Предложение по дополнению 4 к первоначальной серии поправок к Правилам № 128 (источники света на светоизлучающих диодах (СИД))

Представлено экспертом от Международной группы экспертов по вопросам автомобильного освещения и световой сигнализации (БРГ)*

Воспроизведенный ниже текст был подготовлен экспертом от БРГ для включения новых категорий LR3A, LR3B, LR4A и LR4B и исправления одного значения в таблице ультрафиолетового излучения. Изменения к нынешнему тексту Правил выделены жирным шрифтом в случае новых положений или зачеркиванием в случае исключенных элементов.

Рис. 1*
Основной чертеж для LR3A (вверху) и LR3B (внизу)

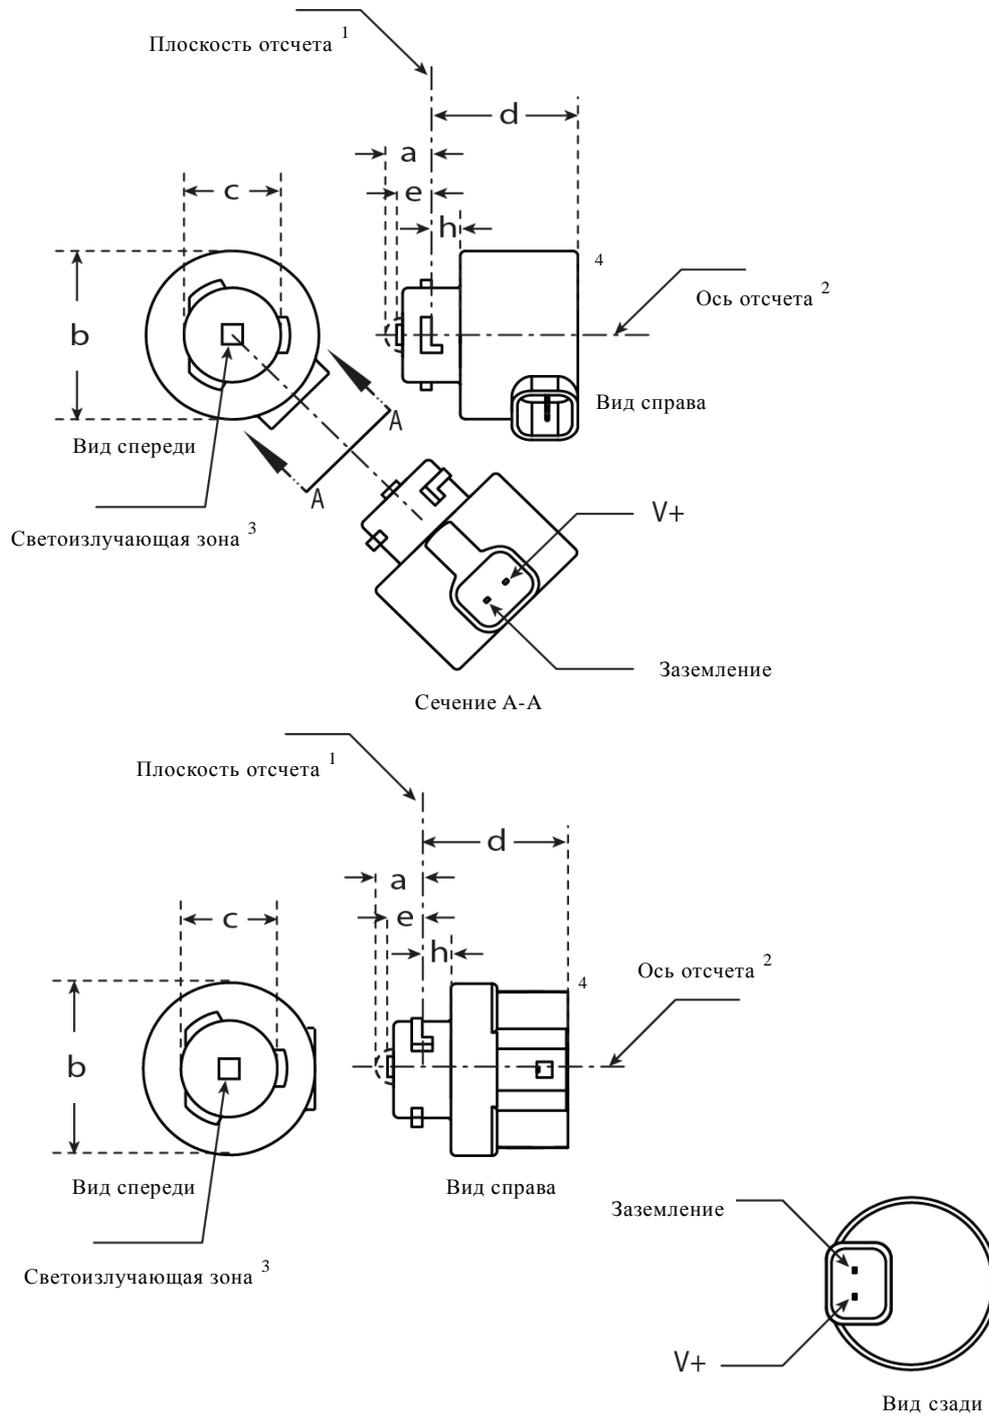
Включить после спецификации LW2/5 новые спецификации LR3/1-5 и LR4/1-5 следующего содержания:

КАТЕГОРИИ LR3A и LR3B

Спецификация LR3/1

Рис. 2

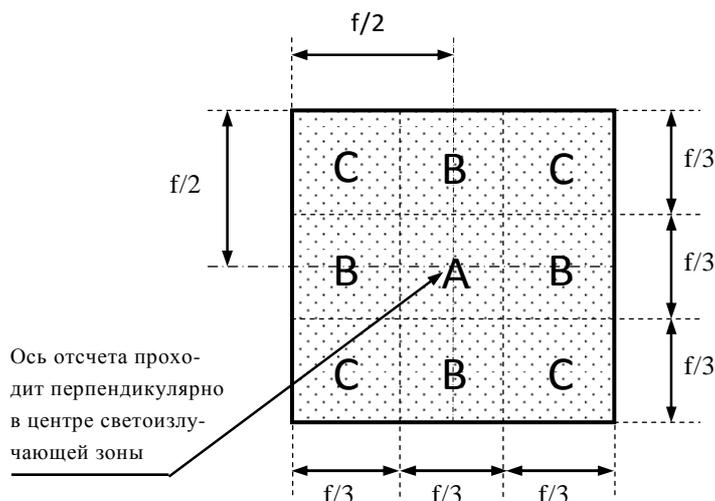
Положение светоизлучающей зоны проверяют с помощью "системы шаблона", изображенной на рис. 2, на котором показана проекция зоны при визуализации под углом $\gamma = 0^\circ$ в плоскостях C_{90} и C_{180} (значения C и γ определены на рис. 3).

Размеры в мм	f
Источники света на СИД серийного производства	3,0
Стандартные источники света на СИД	3,0

Участок(ки)	Источники света на СИД серийного производства	Стандартные источники света на СИД
А	$\leq 25\%$	$\leq 10\%$
Каждый участок В отдельно	$\geq 15\%$	$\geq 20\%$
Каждый участок С отдельно	–	$\leq 10\%$
Участок А, все участки В и все участки С вместе	$\geq 90\%$	$\geq 90\%$

Схема измерения распределения силы света для LR3A (вверху) и LR3B (внизу)

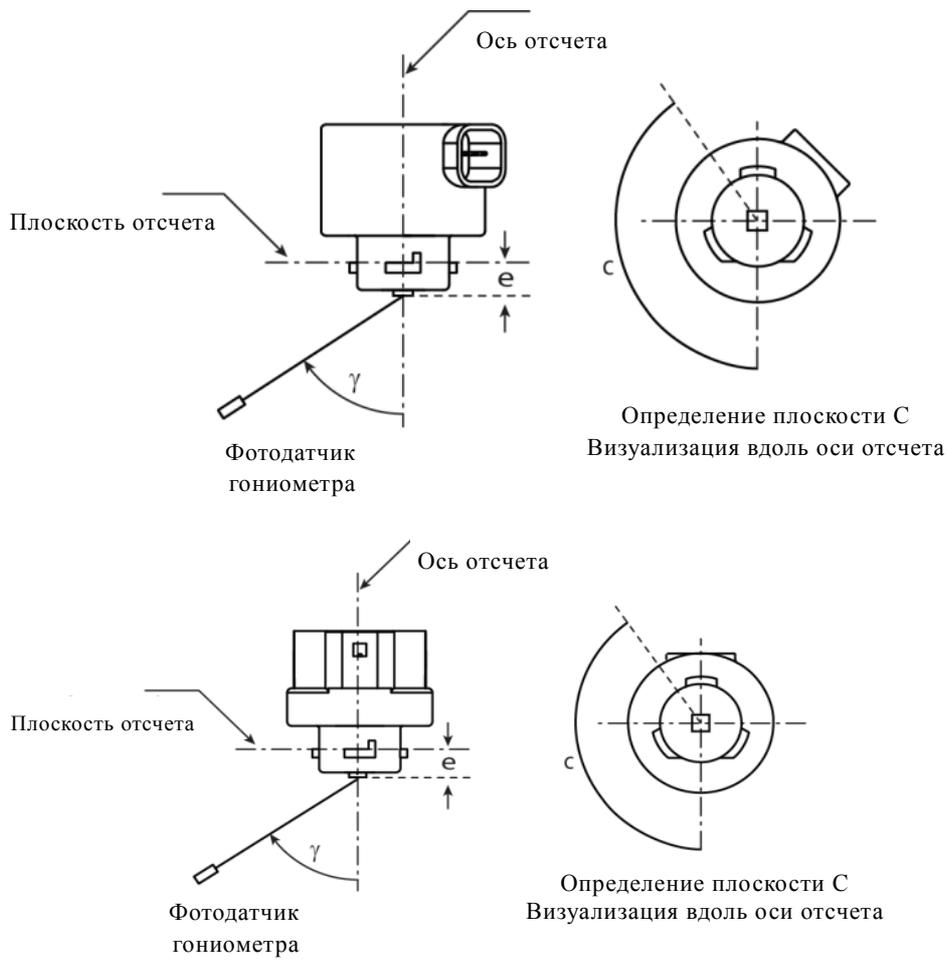
Источник света устанавливают на плоской пластине с соответствующими монтажными клеммами. Пластику устанавливают на столик гониометра с помощью соответствующего крепежного устройства таким образом, чтобы ось отсчета источника света совпала с одной из осей вращения гониометра. Соответствующая регулировка в целях измерения показана на рис. 3.

Угол γ	Лампы на СИД серийного производства		Стандартные лампы на СИД	
	Минимальная сила в кд/1 000 лм	Максимальная сила в кд/1 000 лм	Минимальная сила в кд/1 000 лм	Максимальная сила в кд/1 000 лм
-90°	0	38	0	25
-75°	0	160	0	140
-60°	98	246	127	220
-45°	142	305	181	275
-30°	169	352	213	315
-15°	192	389	239	340
0°	200	401	248	352
15°	192	389	239	340
30°	169	352	213	315
45°	142	305	181	275
60°	98	246	127	220
75°	0	160	0	140
90°	0	38	0	25

Основной чертеж для LR4A (вверху) и LR4B (внизу)

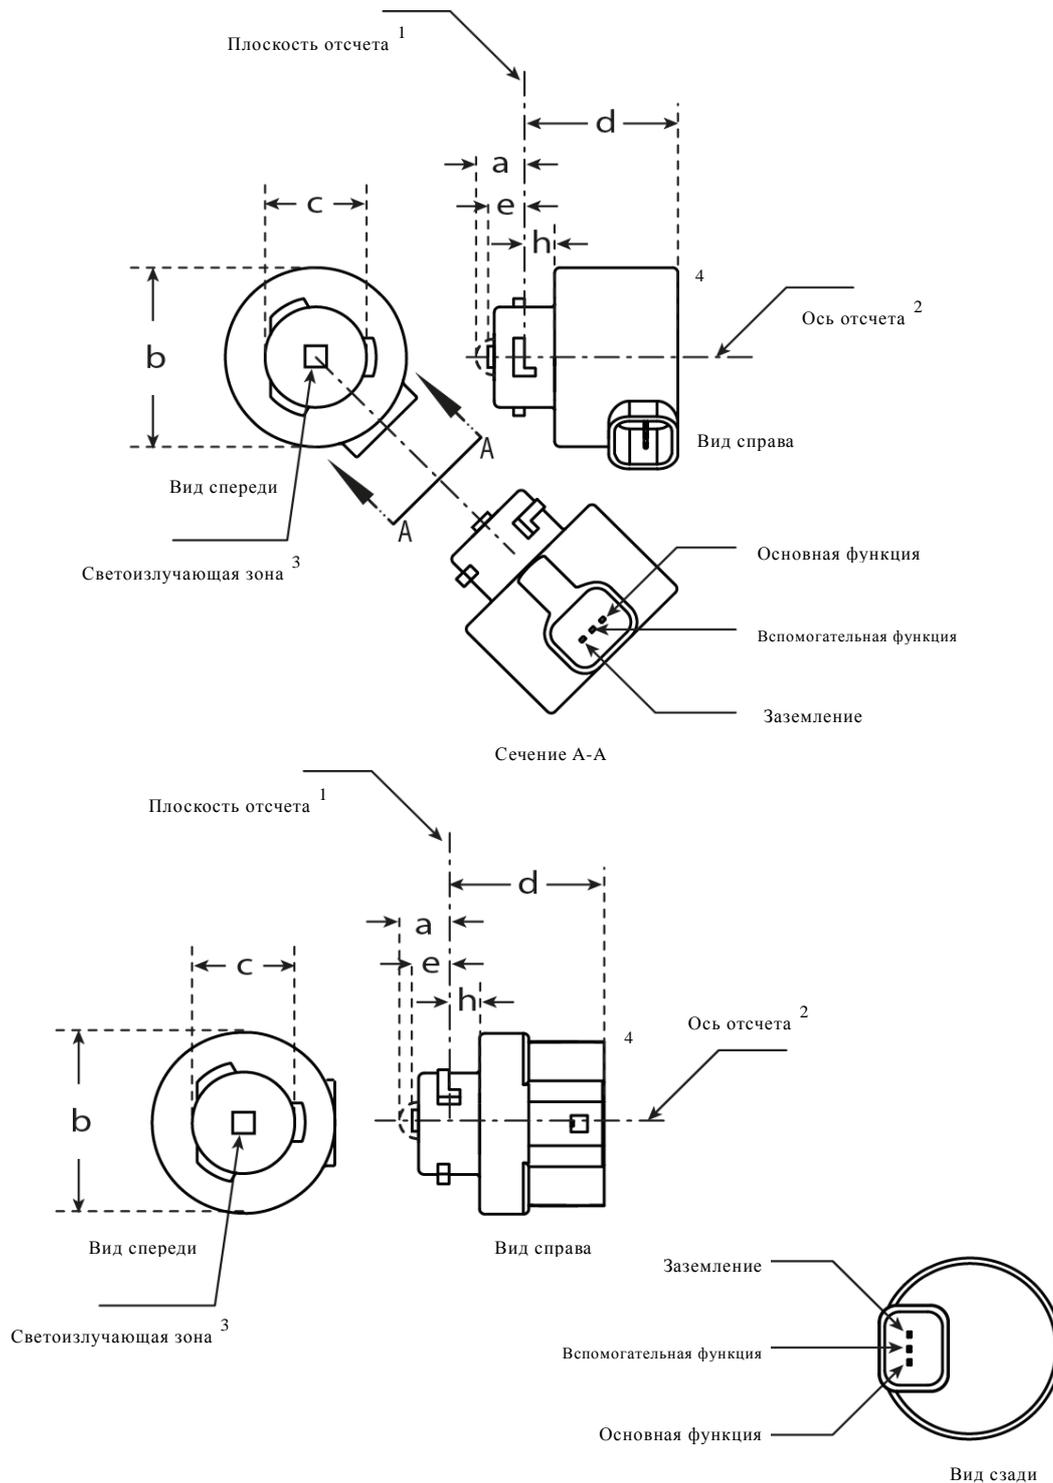
КАТЕГОРИИ LR4A и LR4B

Спецификация LR4/1

Рис. 2

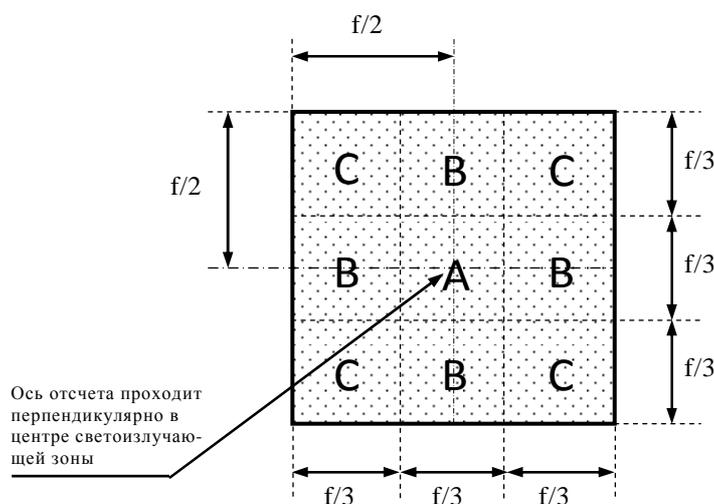
Положение светоизлучающей зоны проверяют с помощью "системы шаблона", изображенной на рис. 2, на котором показана проекция зоны при визуализации под углом $\gamma = 0^\circ$ в плоскостях C_{90} и C_{180} (значения C и γ определены на рис. 3).

Размеры в мм	f
Источники света на СИД серийного производства	4,5
Стандартные источники света на СИД	4,5

Функция	Участок(ки)	Источники света на СИД серийного производства	Стандартные источники света на СИД
Вспомогательная	A	$\geq 75\%$	$\geq 80\%$
Основная	A	$\leq 25\%$	$\leq 10\%$
	Каждый участок B от-	$\geq 15\%$	$\geq 20\%$

Рис. 3
 Схема измерения распределения силы света для LR4A (вверху) и LR4B (внизу)

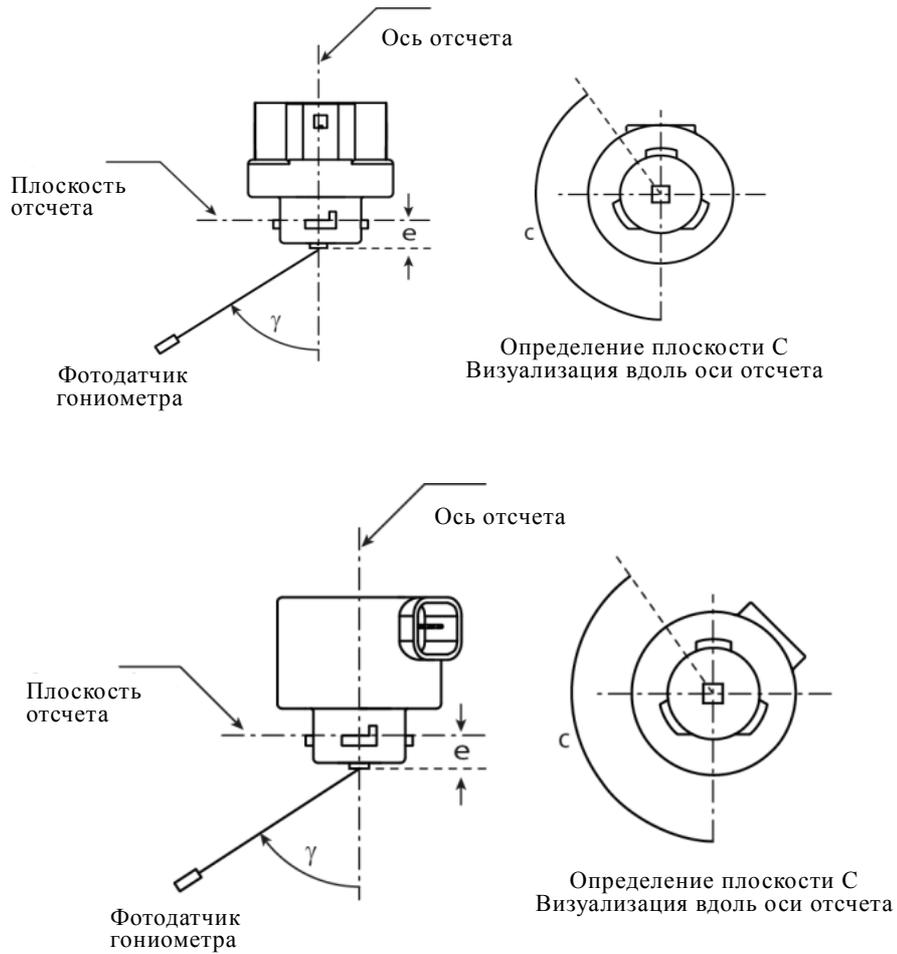
Источник света устанавливают на плоской пластине с соответствующими монтажными клеммами. Пластины устанавливают на столик гониометра с помощью соответствующего крепежного устройства таким образом, чтобы ось отсчета источника света совпадала с одной из осей вращения гониометра. Соответствующая регулировка в целях измерения показана на рис. 3.

Угол γ	Лампы на СИД серийного производства		Стандартные лампы на СИД	
	Минимальная сила в кд/1 000 лм	Максимальная сила в кд/1 000 лм	Минимальная сила в кд/1 000 лм	Максимальная сила в кд/1 000 лм
-90°	0	38	0	25
-75°	0	160	0	140
-60°	98	246	127	220
-45°	142	305	181	275
-30°	169	352	213	315
-15°	192	389	239	340
0°	200	401	248	352
15°	192	389	239	340
30°	169	352	213	315
45°	142	305	181	275
60°	98	246	127	220
75°	0	160	0	140
90°	0	38	0	25
